改善箇所説明図

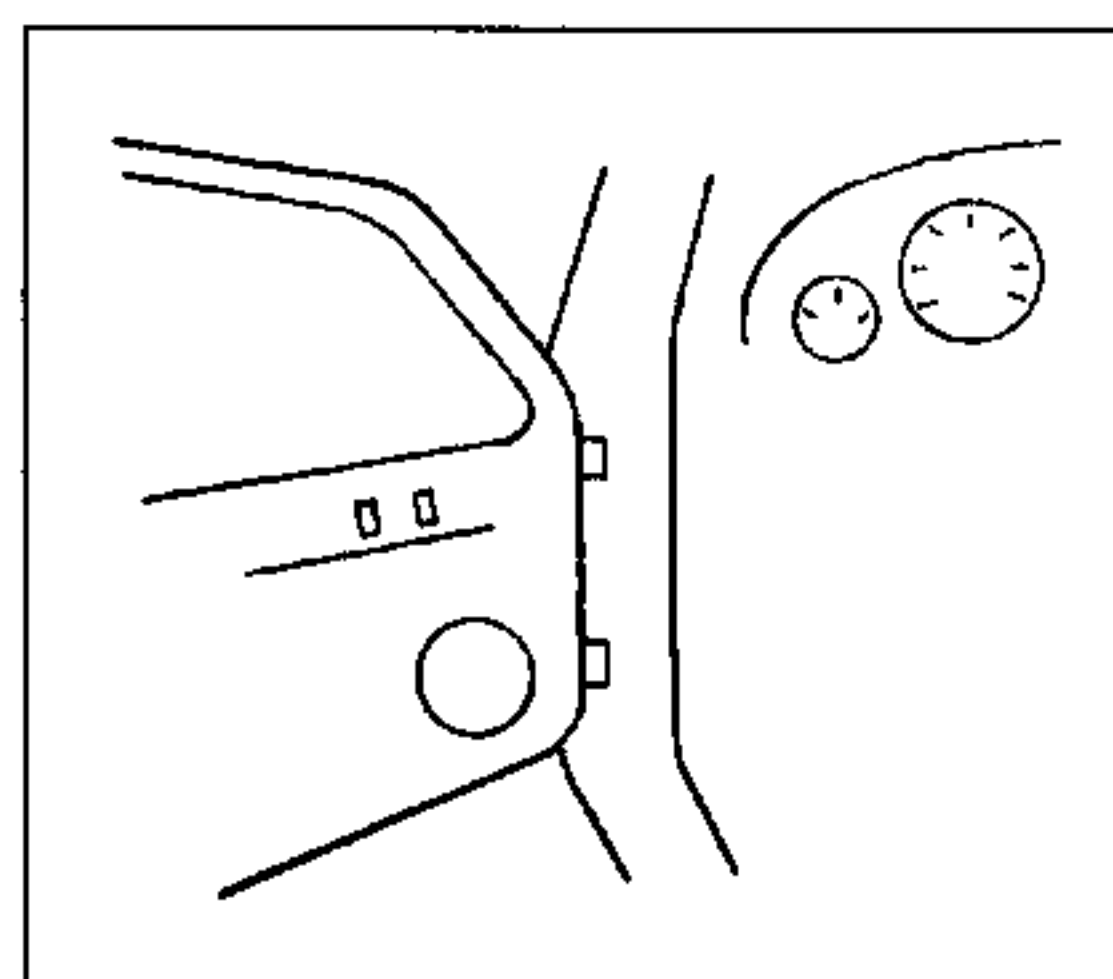
電動式後写鏡において、保護回路が不適切なため、後写鏡位置調整用スイッチ部で配線に短絡等が発生した場合に保護ヒューズが溶断しないことがあり、配線部が発熱し、最悪の場合、火災に至るおそれがある。

基準不適合発生箇所

対策用ヒューズ

全車両、当該配線に対策用ヒューズを追加する。
